**D.D. n. 604 del 24 luglio 2020. Procedura di verifica di assoggettabilità a VIA. Proponente: MC Wind Srl.**

**OGGETTO:** PROCEDURA DI VERIFICA DI ASSOGGETTABILITÀ A V.I.A., AI SENSI DELL'ART. 19 DEL D.LGS. 152/2006, PER IL PROGETTO DI REALIZZAZIONE DI UN IMPIANTO PER LA PRODUZIONE DI ENERGIA ELETTRICA DA FONTE FOTOVOLTAICA DI POTENZA NOMINALE PARI A 6 MWp DA INSTALLARSI IN LOCALITÀ CONTRADA VIGNARELLA IN AGRO DEL COMUNE DI MANDURIA (TA) E RELATIVE OPERE DI COLLEGAMENTO ALLA RETE ELETTRICA, DA REALIZZARSI SU TERRENO "EX CAVA" DISMESSA ED ESAURITA.  
PROPONENTE: MC WIND SRL

### RELAZIONE ISTRUTTORIA

*Schema generale dell'impianto fotovoltaico proposto*

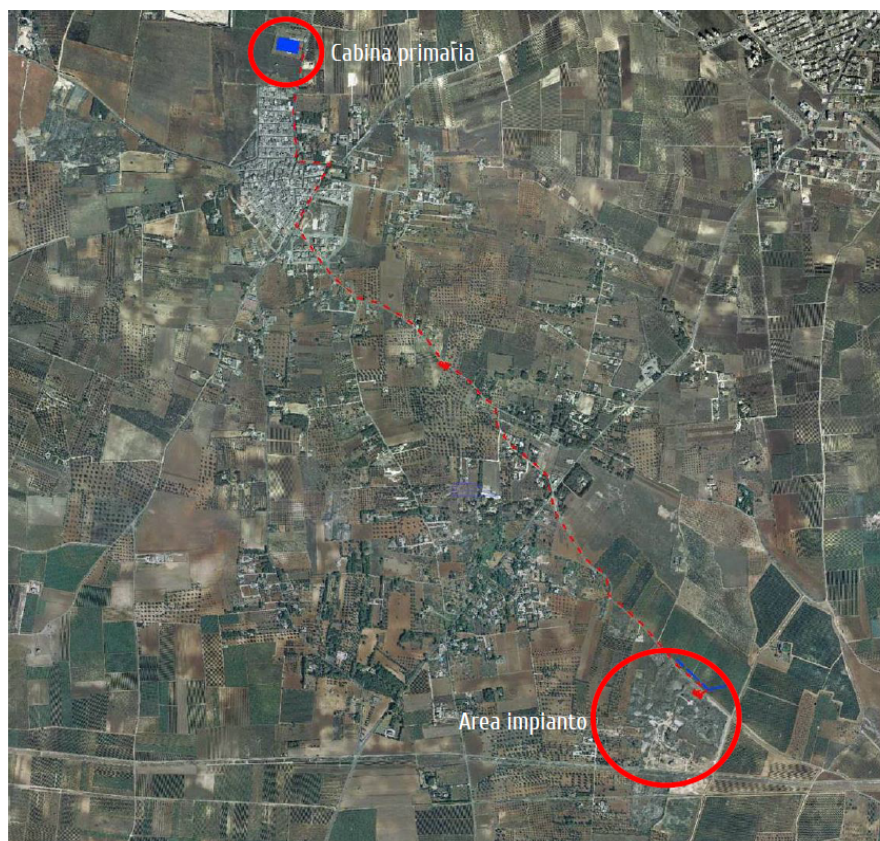
L'area oggetto di intervento, in particolare l'elettrodotto interrato di collegamento dell'impianto alla cabina primaria esistente, interferisce con aree individuate dal PPTR come UCP "Strada a valenza paesaggistica" (SP 136) e UCP "Città consolidata".

Inoltre, il medesimo elettrodotto interferisce con aree a pericolosità idraulica individuate dal PAI.

Si rileva ancora la carenza nella documentazione agli atti della valutazione degli impatti cumulativi con altri impianti presenti nell'area interessata, secondo le disposizioni della DGR 2122/2012. Si rappresenta che tale valutazione va effettuata ai sensi della DGR 2122/2012 "Indirizzi per l'integrazione procedimentale e per la valutazione degli impatti cumulativi di impianti di produzione di energia da fonti rinnovabili nella Valutazione di Impatto Ambientale" e D.D. 162/2014 della Regione Puglia "indirizzi applicativi per la valutazione degli impatti cumulativi di impianti di produzione di energia da fonti rinnovabili nella Valutazione di Impatto Ambientale – regolamentazione degli aspetti tecnici e di dettaglio" che dispongono la verifica dei potenziali impatti cumulativi connessi alla presenza di impianti di produzione di energia rinnovabile. Nella valutazione di impatti cumulativi va considerata la compresenza di impianti eolici e fotovoltaici al suolo per i quali:
